**OGGETTO** **Presentazione osservazione.**

**Progetto:** Progetto di realizzazione di un nuovo parco eolico composto da 20 aerogeneratori denominato "Monte Giarolo" e relative opere connesse, della potenza massima complessiva di 124 MW, sito nei Comuni di Albera Ligure, Cabella Ligure, Fabbrica Curone e Santa Margherita di Staffora

**Codice Procedura:** 9336

## Osservazioni personali riguardo Provvedimento Unico in materia Ambientale relativo a nuovo parco eolico denominato "Monte Giarolo"

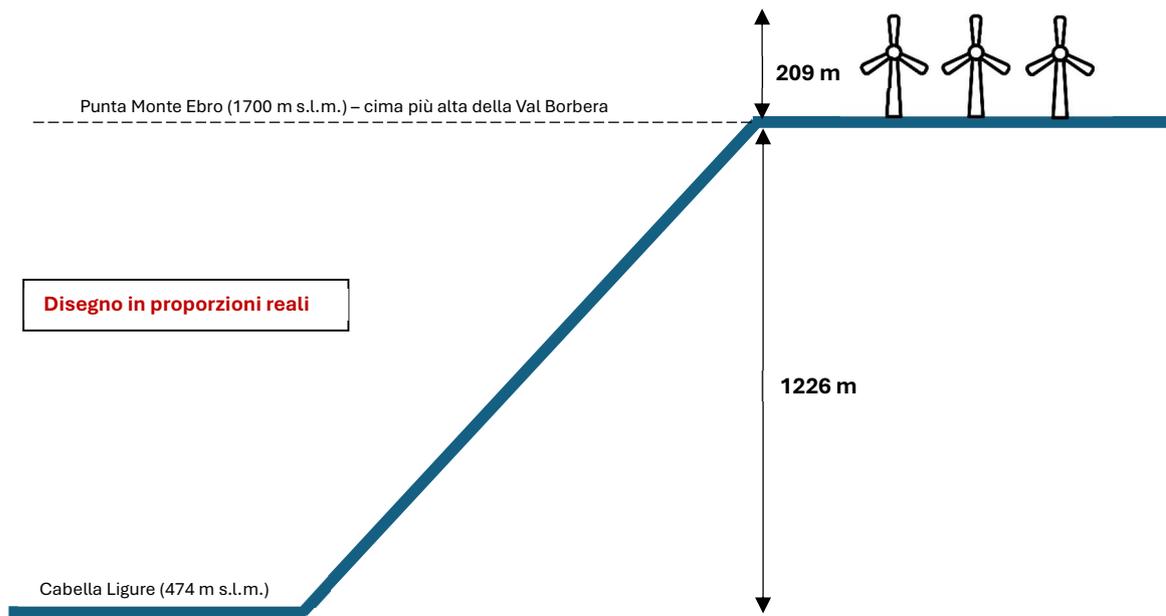
A supporto di ciò si evidenzia nella figura seguente l'impatto in termini di dimensioni che l'aerogeneratore potrebbe avere sui crinali di installazione. L'altezza totale dell'aerogeneratore in progetto (209 m) è infatti pari più di un sesto del dislivello tra uno dei comuni coinvolti (Cabella Ligure – 474 m s.l.m.) e la cima del monte più alto della zona (Monte Ebro – 1700 m s.l.m.). L'impatto di un manufatto di tali dimensioni, considerandone il peso e le sue fondazioni, ha delle dimensioni tutt'altro che trascurabili rispetto alla morfologia del territorio. Vista l'entità di tali dimensioni, che lo schema seguente riporta rispettandone le proporzioni, lo studio geologico presentato risulta notevolmente carente e debole in termini di analisi geofisiche accurate.
